## Акт осмотра плоской кровли из битумных и битумно-полимерных рулонных материалов на стадии эксплуатации

Осмотр 1  
№ ... от ... 2021 г.

### Система: Аналог - ТН-КРОВЛЯ Стандарт КВ

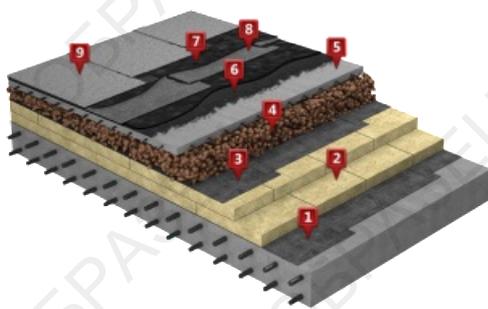
При устройстве уклонообразующего слоя из сыпучих материалов по минеральной теплоизоляции рекомендуется использовать разделительный слой из пергамина или рубероида. Заменять пергамин на полиэтиленовую пленку не рекомендуется.

### 13 Разбежка полотен, мм

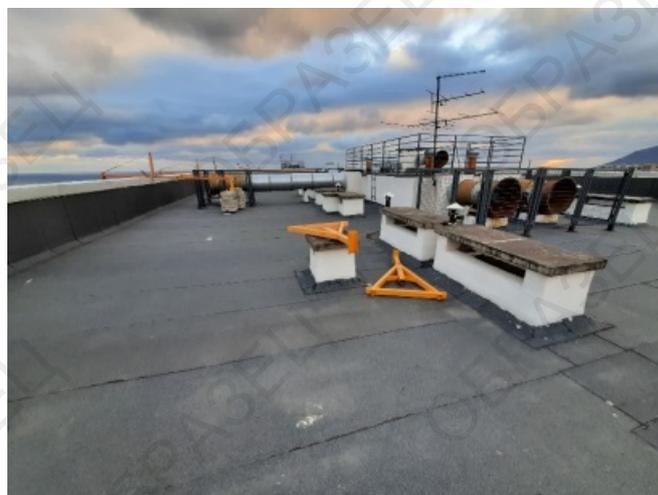
- ✘ Разбежка торцевых швов смежных полотен материала отсутствует. Стыковка рулонов гидроизоляции выполнена в зоне конька кровли. В виду малого размера кровли торцевые нахлесты на кровле практически отсутствуют.

- ❗ Разбежка торцевых швов в одном слое полотен материала должна составлять не менее 500 мм.

## 21 Вытекание битумного вяжущего из-под боковой кромки материала, мм

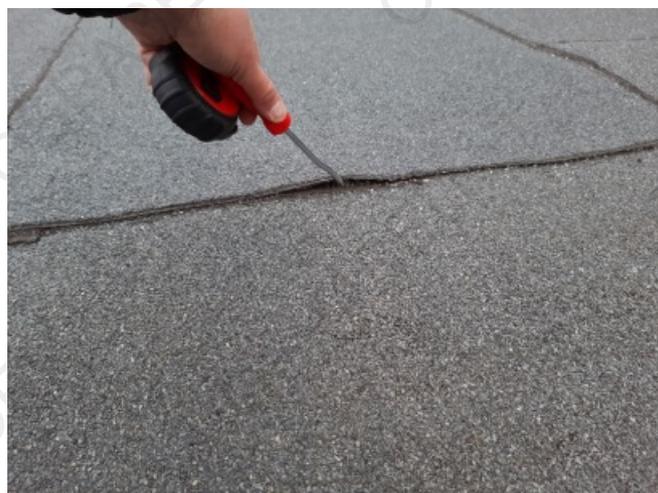
- ✘ Вытек вяжущего имеет прерывистый характер и не обеспечен по всей плоскости кровли.

- ❗ Участки, где отсутствует вытек вяжущего, рекомендуется проверить на герметичность. При необходимости раскрыть и заново прогреть горелкой до появления вытека вяжущего 3-15 мм.

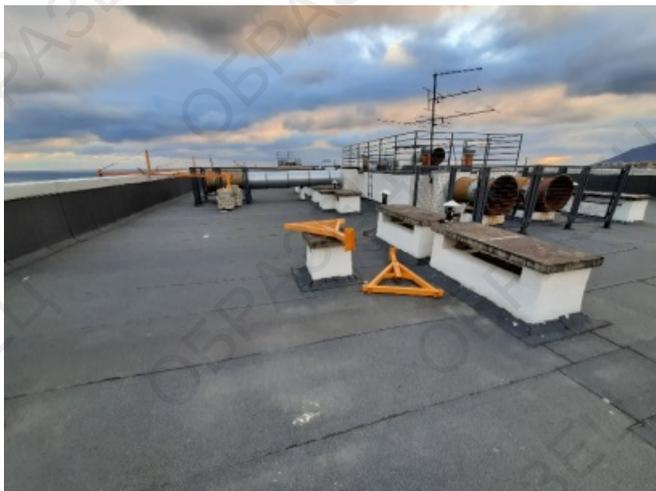
- ✘ Выполнена механическая обработка швов, это привело к оголению основы материала.
- ✘ Обнаружены нарушения герметичности сварных швов.
- ✘ Обнаружены нарушения сварных швов в местах наплавления на посыпку.

- ❗ Не рекомендуется обрабатывать швы горячим мастерком – это повреждает материал и является показателем некачественного шва.
- ❗ Негерметичные швы необходимо заново проплавить горелкой до появления вытека вяжущего величиной 3-15 мм. Защитную посыпку на уложенном материале в зоне нахлеста необходимо предварительно разогреть и втопить мастерком в битумное вяжущее.

## 26 Примыкания к трубе

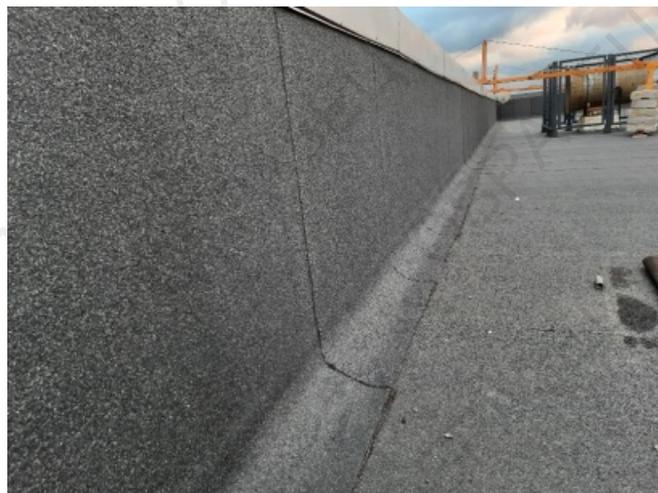
- ✘ Обнаружены нарушения герметичности узлов.
- ✘ Формирование узлов выполнено не в соответствии с рекомендациями ТехноНИКОЛЬ.
- ✘ Отсутствует механическая фиксация верхнего края кровельного ковра.
- ✘ Отсутствует герметизация верхнего края кровельного ковра.

- ❗ Негерметичные швы необходимо заново проплавить горелкой до появления вытека вязущего величиной 3-15 мм.
- ❗ Примыкание гидроизоляции к трубам рекомендуется выполнять в соответствии с рекомендациями ТехноНИКОЛЬ, как показано в Инструкции по устройству кровли из битумно-полимерных рулонных материалов пункт 6.7
- ❗ Необходимо закрепить гидроизоляцию металлическим хомутом и герметизировать полиуретановым герметиком ТЕХНОНИКОЛЬ №70 или мастикой герметизирующей ТЕХНОНИКОЛЬ №71.

## Местное понижение к воронкам

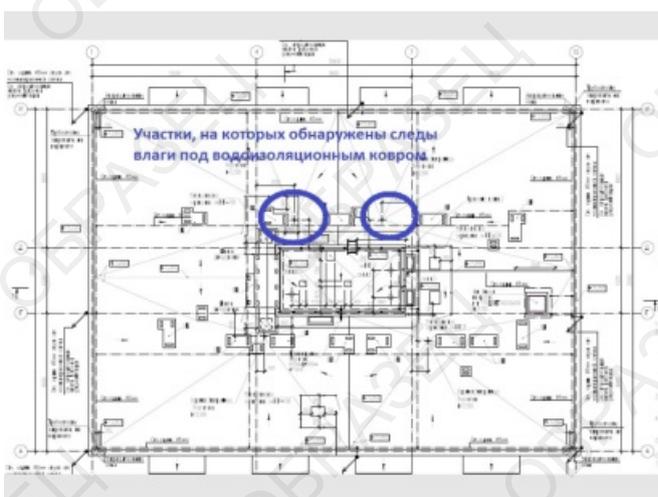
- Отсутствует местное понижение кровли в местах установки водоприемных воронок.
- Прижимной фланец установлен обратной стороной, создается препятствие для отвода воды с кровли.

- ❗ В месте устройства водоприемных воронок в радиусе 500 мм. необходимо выполнять понижения на 20-30 мм.
- ❗ Водоприемные воронки устанавливать согласно инструкции по монтажу.

- ❗ Узлы выполнения водоприемных воронок необходимо разобрать и выполнить заново. Из-за неправильно установленных прижимных фланцев на воронках образуется препятствие для отвода воды с кровли, застойные зоны воды.
